Beschlussvorlage

**Kreisstraße CO16;
Errichtung einer Amphibienleitwand
Antrag auf Absicherung mit passiver Schutzeinrichtung (Schutzplanke)**

VZ 2015: 3.498 Kfz/24h, 234 SV (=6,7%)

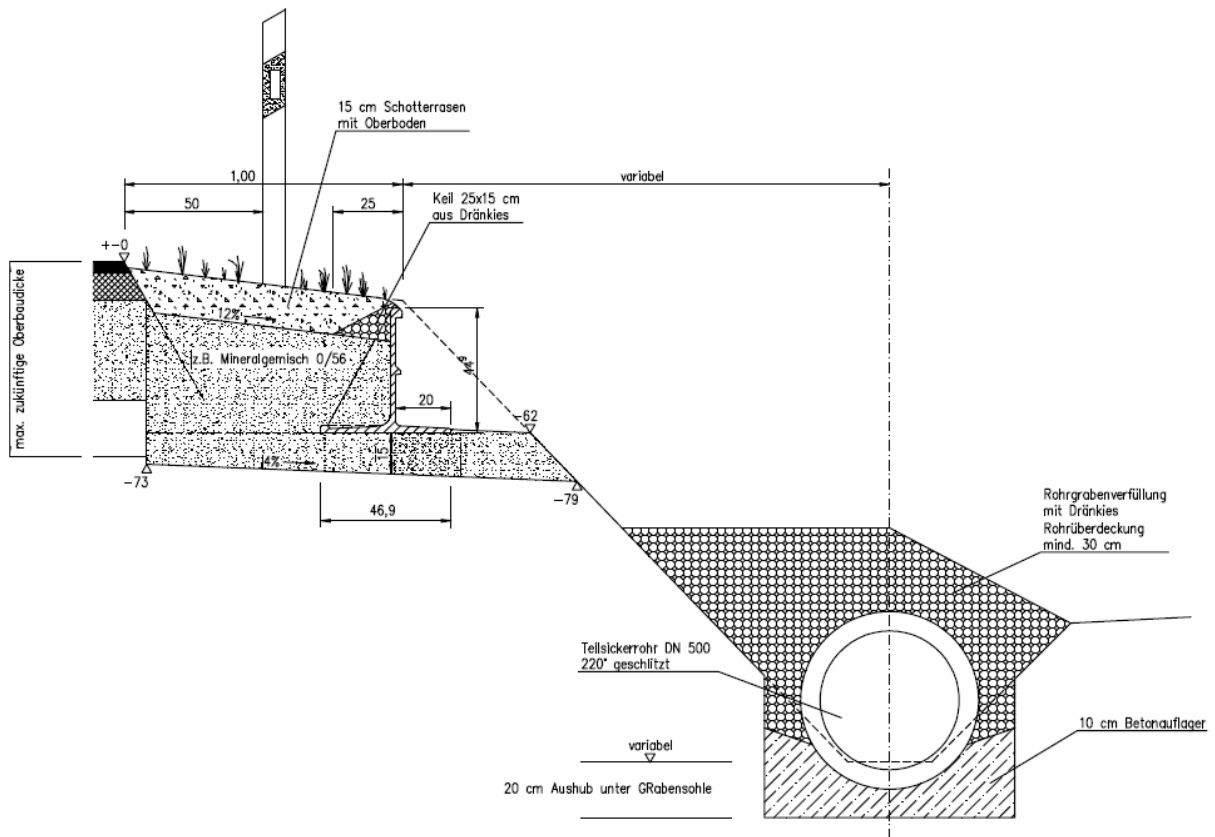
Nach den Einsatzkriterien (Bild 7) der Richtlinien für passiven Schutz an Straßen durch Fahrzeug-Rückhaltesysteme (kurz: RPS) ergibt sich kein Gefahrenpotenzial, welches eine Schutzeinrichtung erfordern würde. Bei der vorliegenden Gefährdungsstufe 4 ist bei fallenden Böschungen mit weniger als 3 m Höhe unabhängig von zulässiger Geschwindigkeit und Verkehrsbelastung generell keine Schutzeinrichtung notwendig.

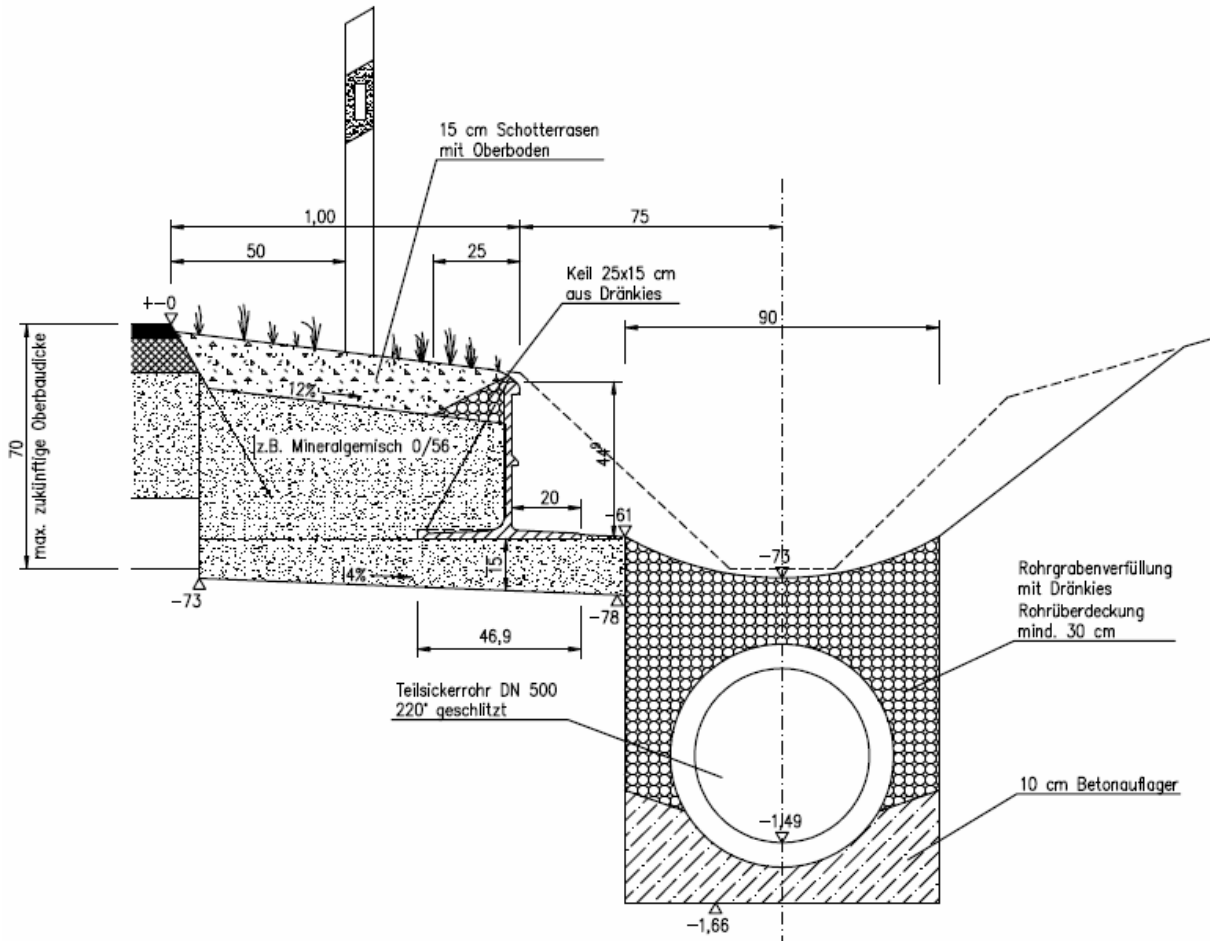
Wie aus den beiden Systemskizzen zu erkennen ist, wird das Gefahrenpotenzial durch den Einbau der Amphibienleitwand keinesfalls erhöht. Ganz im Gegenteil, durch die gleichzeitige Verrohrung des Grabens ist die „Absturzhöhe“ gegenüber dem ursprünglichen Zustand sogar größtenteils verringert worden.

Die Verwaltung schlägt weiterhin auf Grund der unveränderten Sachlage vor, den Antrag auf Errichtung einer Schutzplanke im Bereich der Amphibienleitwand bei Krumbach abzulehnen.
